**Behandlung der eingelangten Stellungnahmen Änderung 2026-1
des Bebauungsplanes und digitale Neudarstellung der
Marktgemeinde Breitenfurt bei Wien**

BLOCK 8:

Betreff: Stellungnahme zur Änderung 2026-1 des Bebauungsplanes

Abb. 3a derzeitig rechtskräftige Flächenwidmung ohne Maßstab mit den aktuellen Daten von der Wildbach- und Lawinerverbauung

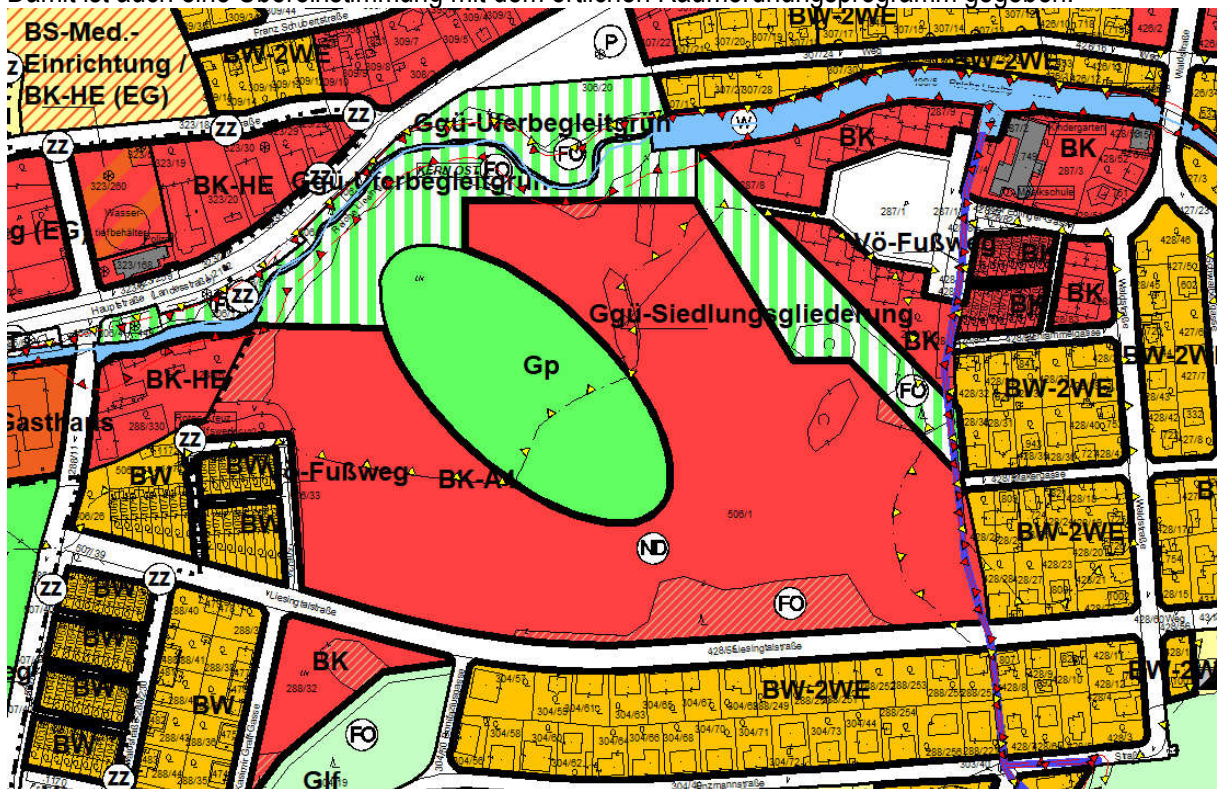
1. Unzureichend geklärte Hochwasser- und Niederschlagswassersituation

Die geltenden Bebauungsvorschriften verlangen einen Nachweis der Versickerung von Niederschlagswasser auf Eigengrund bis zu einem 10-jährlichen Ereignis. Gerade im gegenständlichen Bereich bestehen daran erhebliche Zweifel. Teile der potenziellen Bauflächen liegen im Abflussbereich der Reichen L und sind zusätzlich durch Hang- und Oberflächenwasser belastet. Zusätzliche Versiegelung kann die bestehende Gefährdung weiter verschärfen und hat bei Starkregen weitreichende, nachteilige Auswirkungen bis in die Nachbargemeinden. Die Gemeinde wurde darauf bereits durch das Gutachten von Dr. Hauer im September 2025 aufmerksam gemacht.

3. Fehlende Einbettung in eine schlüssige örtliche Raumplanung

Es ist nicht erkennbar, dass dem Entwurf ein aktueller, transparenter und konsensualer Planungsprozess zugrunde liegt. Ebenso wenig ist nachvollziehbar dargelegt, auf welcher Grundlage Bedarf, Notwendigkeit, städtebauliche Zielsetzung sowie die mittel- und langfristigen Auswirkungen auf Ortskern, Infrastruktur und Allgemeinheit beurteilt wurden.

Wie schon im Motivenbericht erwähnt, ist das Grundstück derzeit von der Liesingtalstraße erschlossen. Es werden keine Verkehrsflächen eingetragen, jedoch Möglichkeiten geschaffen, die einzelnen Baufelder (darunter sind jene Flächen zu verstehen, die die gleiche Widmungsart, jedoch unterschiedliche Bebauungsdichte, -weise oder -höhe aufweisen), zu erreichen. Dies gilt auch für den Bereich des PVZ. Die dafür vorgesehenen Bereiche erhalten daher nur eine Bebauungsdichte von 5 Prozent, die offene Bebauungsweise und eine maximale Gebäudehöhe von 3 m, die nicht überschritten werden darf. Damit können in diesen Bereichen Nebengebäude errichtet werden (z.B.: überdachte Müllsammelplätze, etc.). Damit ist auch eine Übereinstimmung mit dem örtlichen Raumordnungsprogramm gegeben.

Abb. 3a derzeitig rechtskräftige Flächenwidmung ohne Maßstab mit den aktuellen Daten von der Wildbach- und Lawinenverbauung

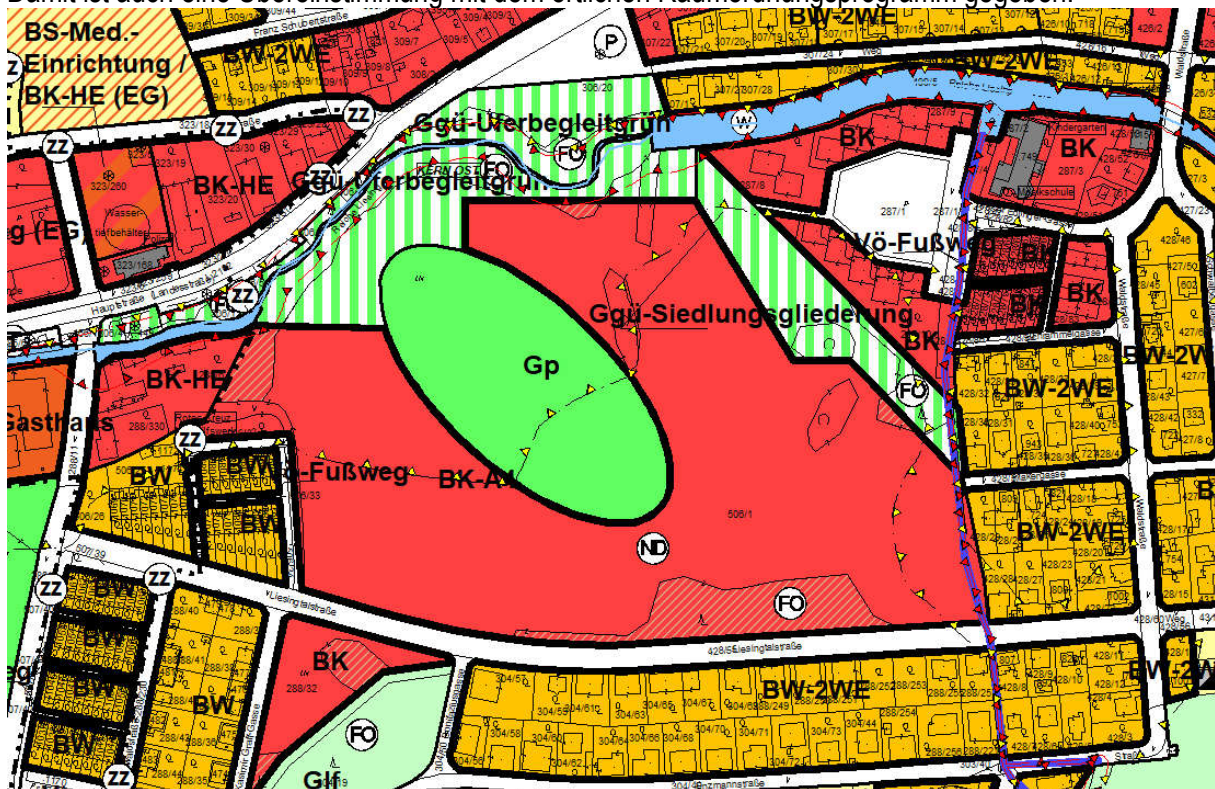
- **Erstellung eines detaillierten Kostenplans, raschestmöglich für geplante zukünftige Investitionen** in das Projekt seitens der Gemeinde, wie
 - Straßenbau

- Stromversorgung
 - Wasserversorgung
 - Hochwasser/Überschwemmungsschutz mit Sachverständigengutachten
 - Prüfung der Dimensionen der Abwasserkanäle und Kläranlage

Wie schon im Motivenbericht erwähnt, ist das Grundstück derzeit von der Liesingtalstraße erschlossen. Es werden keine Verkehrsflächen eingetragen, jedoch Möglichkeiten geschaffen, die einzelnen Baufelder (darunter sind jene Flächen zu verstehen, die die gleiche Widmungsart, jedoch unterschiedliche Bebauungsdichte, -weise oder -höhe aufweisen), zu erreichen. Dies gilt auch für den Bereich des PVZ. Die dafür vorgesehenen Bereiche erhalten daher nur eine Bebauungsdichte von 5 Prozent, die offene Bebauungsweise und eine maximale Gebäudehöhe von 3 m, die nicht überschritten werden darf. Damit können in diesen Bereichen Nebengebäude errichtet werden (z.B.: überdachte Müllsammelplätze, etc.). Damit ist auch eine Übereinstimmung mit dem örtlichen Raumordnungsprogramm gegeben.

Nach § 16 Abs. 4 NÖ Raumordnungsgesetz erfolgt die Freigabe einer Aufschließungszone durch Verordnung des Gemeinderates, wenn die im örtlichen Raumordnungsprogramm festgelegten Freigabevoraussetzungen erfüllt sind.

Sind alle festgelegten Freigabevoraussetzungen erfüllt, muss die Gemeinde die Situation zumindest sachgerecht behandeln. Daraus entsteht nicht unbedingt ein Anspruch auf die Freigabe der Aufschließung.
